鳴門市通学路安全プログラムに基づく合同点検実施候補箇所図（里浦小1）

鳴門市通学路安全プログラムに基づく合同点検実施候補箇所図（里浦小2）

② A倉庫前が見通しが悪い

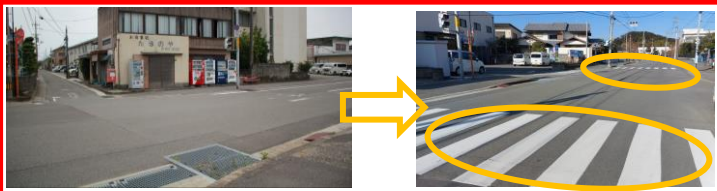
B車が減速しない

立哨位置を変更し、具体的な危険を示し継続して指導

【学校】☆継続
